SERVICE INFO – INA 0086

Az 532 0111 10 cikkszámú vezetőgörgő anyagának változása

Cikksz.: 532 0111 10

1. ábra: eddigi kivitel szinterfémről

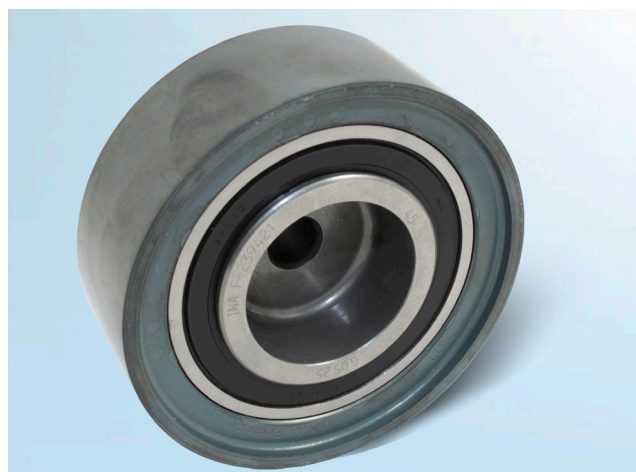
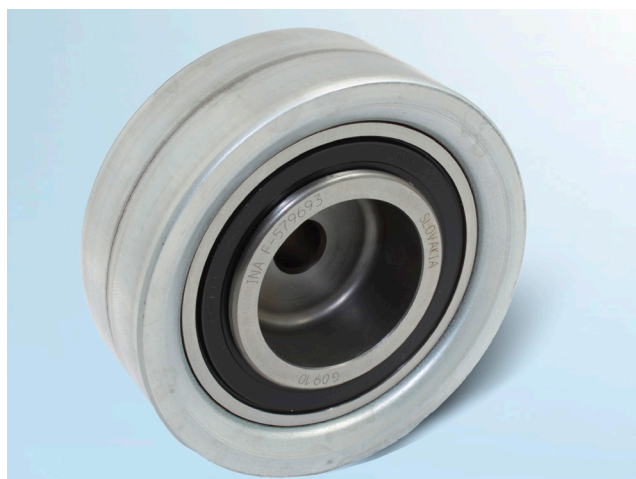
Termékeink állandó továbbfejlesztésének keretében az 532 0111 10 cikkszámú vezetőgörgő futófelületét szinterfémről lemezre módosítottuk.

Az átállási időszakban előfordulhat, hogy úgy szinterfém futógörgős mint a lemez futógörgős vezetőgörgők is kiszállításra kerülnek.

Mindkét vezetőgörgő az eltérő kivitelei ellenére korlátlanul felhasználható a katalógusokban megadott járművekhez.
